Addendum Addenda

No./No
2

Project Description / Description de projet		
Domestic Hot Water Conversion to Electric/Conversion du système d'eau chaude domestique en système		
Project No./No de projet	Departmental Representative / représentant ministériel	Date
5909	Allan Smith	4-Dec-2020
Solicitation No./N° de sollicitation		
20-58080		
Notice: This addendum shall form part of the tender documents and all conditions shall apply and be read in conjunction with the original plans and specifications.		
Nota: Cet addenda fait partie intégrale des dossiers d'appel; toutes les conditions énoncées doivent être lues et appliquées en conjonction avec les plans et les devis originaux.

project	CONVERSION À L'ÉLECTRICITÉ DU SYSTÈME D'EAU CHAUDE DOMESTIQUE			projet
drawing	AMÉNAGEMENT DES TRAVAUX DE MÉCANIQUE			dessin
designed	conçu	date	10/2020	date
drawn	dessiné	scale	NA	échelle
checked	vérifié	sheet	1 of/de 2	feuille
approved	approuvé	W.O.no.	A1-011224-14	D.T.n°
dwg.no.	5909-G01			dessin n°

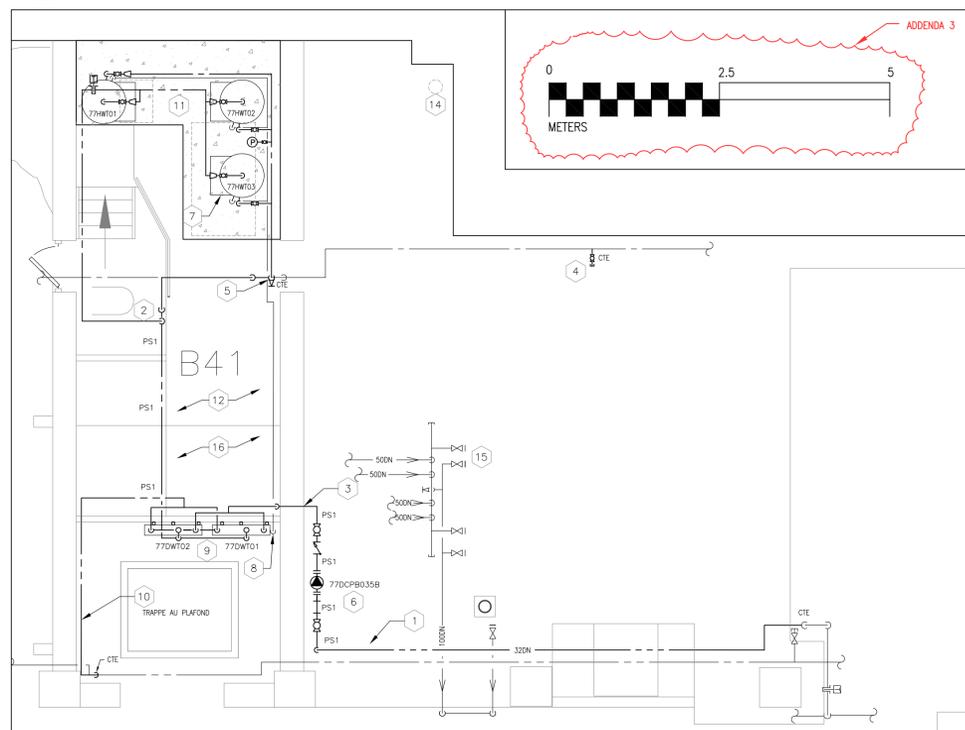
Item No	Description
1	G01 Détail 2 Note 16 : Ajouter : Peindre le béton avec une nouvelle peinture époxy (Gris), bande de 102mm sur le bord à peindre en jaune d'avertissement.
2	Toute la pièce B41 doit être lavée à la machine avant l'application de la peinture époxy. Cet entrepreneur est tenu de protéger toutes les surfaces et les services.
3	Lors de l'exécution de tout travail dans la salle Mech 039, l'aspirateur HEPA doit être utilisé à tout moment.
4	G01 Détail 2 note 14 Supprimer et remplacer par un vide à remplir avec de la laine de roche et à recouvrir de silicone auto-nivelant résistant au feu et fournir une plaque d'acier de 12 mm d'épaisseur pour couvrir l'ouverture.
5	Emplacement exact de tous les équipements à coordonner sur place avec le représentant du département du CNRC.
6	Voir l'emploi ci-joint montrant la feuille de présence.
7	Question : J'ai remarqué le numéro du dessin. 5909-G01 comporte des plans d'implantation mécanique mais pas d'échelle. Avez-vous une version à l'échelle pour la démolition et la construction à faire ? Réponse : Remplacer le dessin 5909-G01 par le nouveau dessin 5909-G01 publié dans l'addendum 3.
